ORD. N° : 1724
ANT. : OFICIO N° 0000000015/2025,
SOLICITUD DE PRONUNCIAMIENTO IMIV
BASICO, PROYECTO HOTEL SANTOS
OSSA, SIERRA GORDA.
MAT. : PRONUNCIAMIENTO IMIV BASICO
PROYECTO 02395343-2 HOTEL SANTOS
OSSA, COMUNA DE SIERRA GORDA,
REGIÓN DE ANTOFAGASTA
ADJ. : No Hay

En relación con el informe de Mitigación de Impacto Vial (IMIV), correspondiente al proyecto 02395343-2 "Hotel Santos Ossa", comuna de Sierra Gorda, informo a usted que profesionales del Departamento Técnico de la Unidad de Diseños de Proyectos Urbanos, han procedido a la revisión de los antecedentes presentados, encontrando las siguientes observaciones:

Figura 1

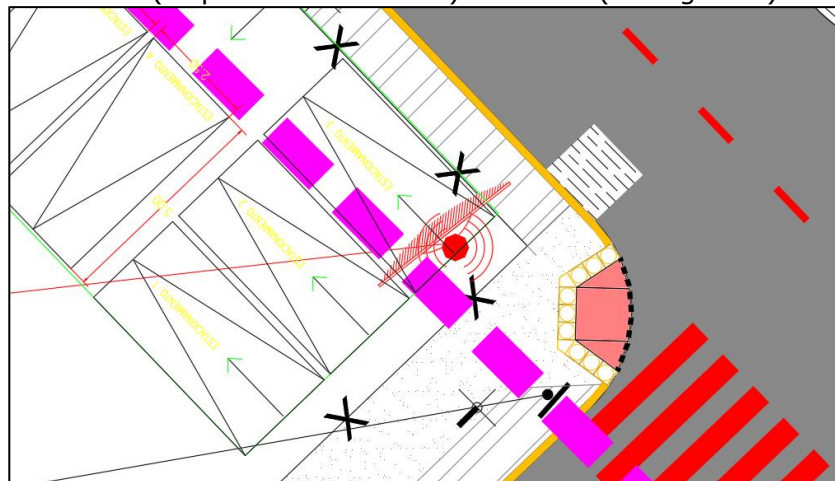
1. Se observa una inconsistencia en la información entregada en el informe, específicamente en la tabla 2. "proyecto de crecimiento urbano" del apartado correspondiente a la ficha resumen. Se solicita corregir la comuna allí mencionada.
2. En el apartado 2.1.1 del informe "Accesos", se indica que el acceso peatonal se ubica por el eje O'Higgins. No obstante, en la imagen adjunta se visualiza que dicho acceso se encuentra por calle Diego Portales. Se solicita revisar y corregir.
3. Generar un archivo KMZ que grafique el emplazamiento del proyecto, e identifique claramente el acceso vehicular, acceso peatonal, así como la delimitación del área de influencia.
4. Se observa que los estacionamientos proyectados por calle José Santos Ossa interfieren con la accesibilidad universal (dispositivo de rodado). Revisar. (ver figura 1)

Figura 2

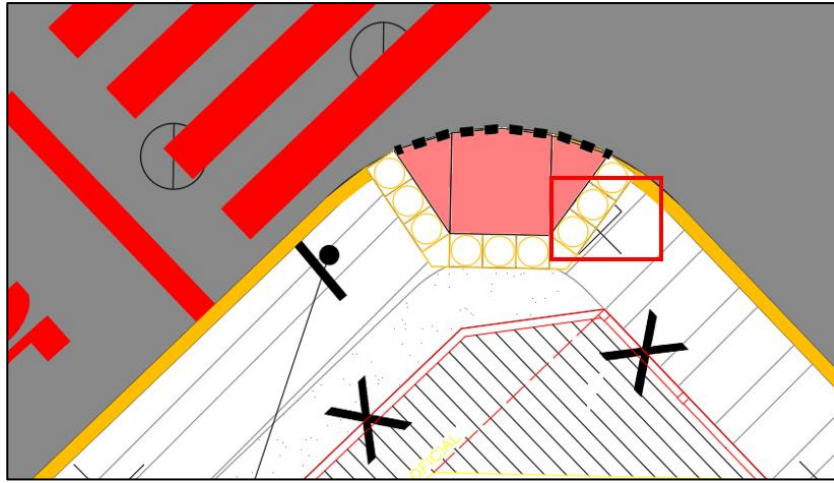
5. Se visualiza que el dispositivo de rodado proyectado en la intersección de O'Higgins con Diego Portales se ve interrumpido por la presencia de una postación existente. Revisar. (ver figura 2)

Figura 3

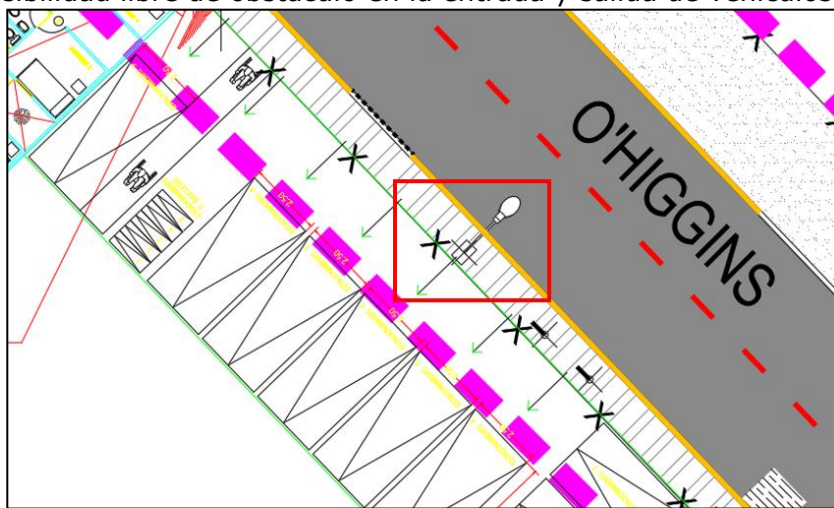
6. En los accesos vehiculares proyectados por el eje O'Higgins se presenta interferencia con la postación existente, no cumpliendo con lo establecido en el Art. 4.4 del D.S 30 del MTT, referido a la visibilidad libre de obstáculos en la entrada y salida de vehículos. (ver figura 3)
